Of. FY22_013
São Paulo, 11 de fevereiro de 2022.

INFORMAÇÃO IMPORTANTE SOBRE PRODUTO

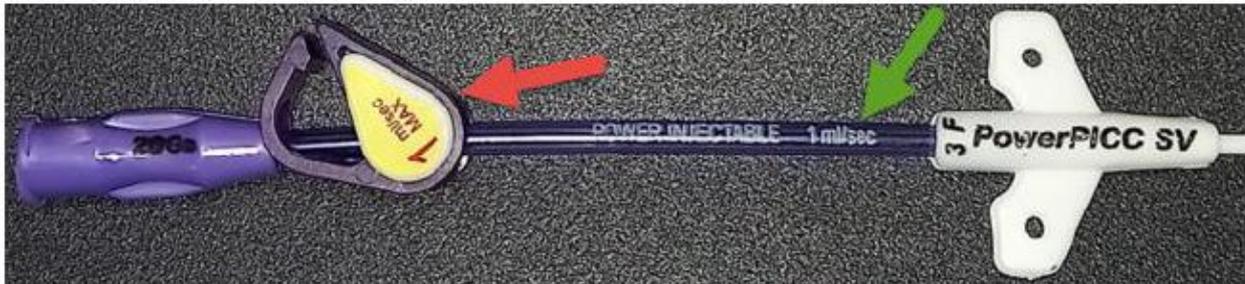
A Becton Dickinson and Company (“BD”) recentemente identificou que o folheto que acompanha o PowerPICC SV indica um fluxo máximo de 5mL/s ao invés dos seguintes fluxos corretos:

A taxa de fluxo máxima correta está indicada no corpo da extensão do dispositivo (seta verde) e na abraçadeira (seta vermelha), conforme imagem abaixo, e na Instrução de Uso que acompanha o produto.

Tamanho do Cateter	Taxa de fluxo máxima
3 Fr Mono Lúmen	1 mL/s
4 Fr Duplo Lúmen	2.5 mL/s
